Resolución Directoral Regional

N° 039 -2023-GRSM/DREM

INFORME N° 029-2023-GRSM-DREM/DAAME-JRRV

Asunto : Informe final de evaluación del Informe Técnico Sustentatorio del proyecto de "Incorporación de coordenadas de ubicación, modificación y ampliación de componentes, modificación del programa de monitoreo, actualización del plan de contingencia y estudio de riesgo", presentado por Pajatén Gas E.I.R.L.

Anexo 1: Plano de Monitoreo Ambiental

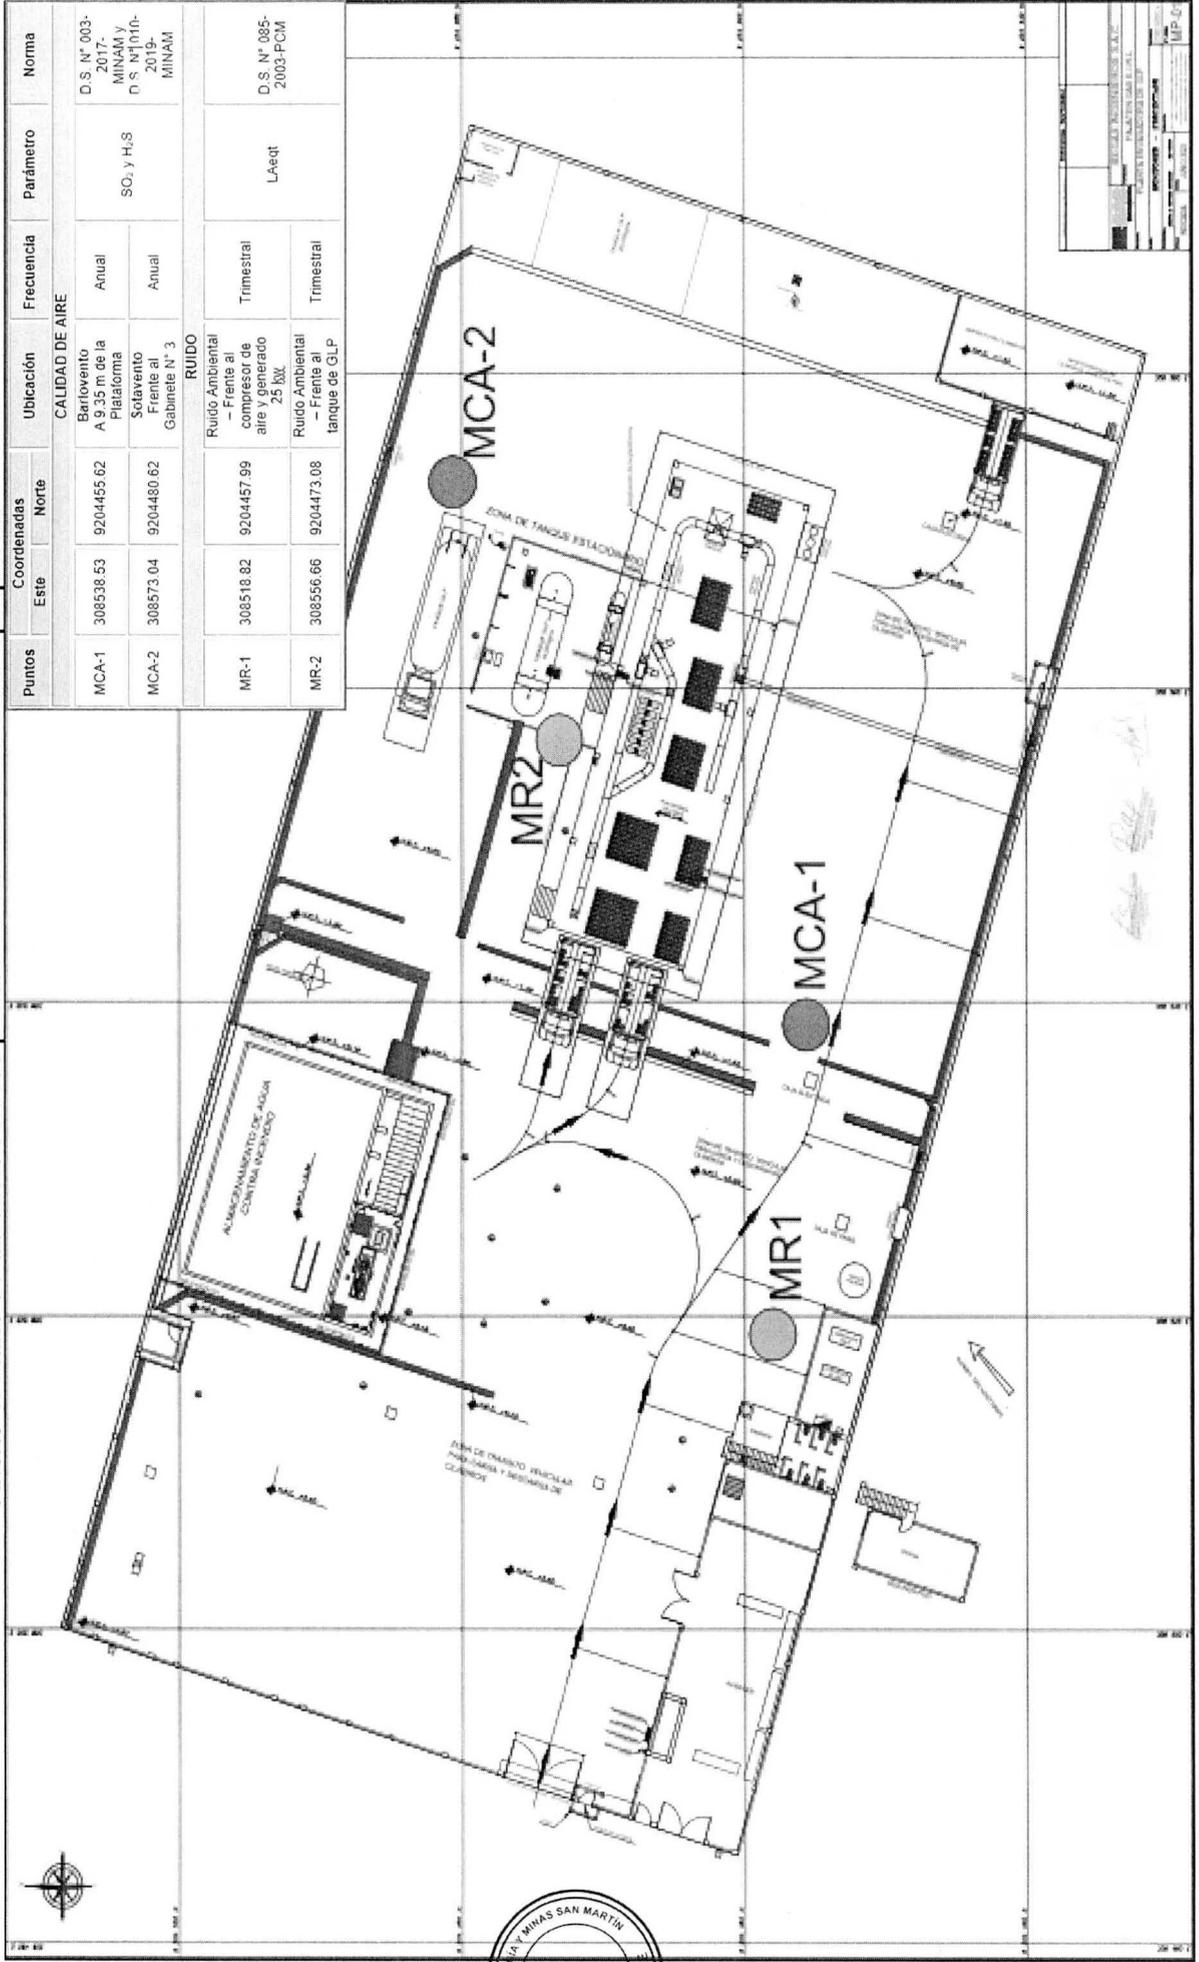
Al respecto, de la revisión del programa de monitoreo propuesto¹⁰ y del Plano de Monitoreo Propuesto¹¹, se advierte que la propuesta del establecimiento de los dos (2) puntos de monitoreo de calidad del aire "MCA-1" y "MCA-2" se encuentra justificada por las siguientes razones:

Al respecto, de la revisión del programa de monitoreo ambiental aprobado y del plano de monitoreo aprobado, se advierte que la propuesta de la eliminación de los puntos de monitoreo de calidad de ruido se encuentra justificada, pues no son representativos, debido que los puntos de monitoreo no han sido ubicados considerando las fuentes generadoras de ruido del establecimiento.

Al respecto, de la revisión del programa de monitoreo propuesto y del plano de monitoreo propuesto, se advierte que la propuesta de los dos (2) puntos de monitoreo de calidad ruido se encuentra justificada; toda vez que, la misma se basó en la identificación de fuentes generadoras de ruido propias del Establecimiento, a partir de la cual se determinaron ubicaciones representativas de los puntos de monitoreo "MR-1" y "MR-2" en zonas libres de obstáculos.

De acuerdo a la propuesta de modificación del programa de monitoreo aprobado en el ITS, el Titular deberá cumplir con el siguiente programa de monitoreo ambiental.
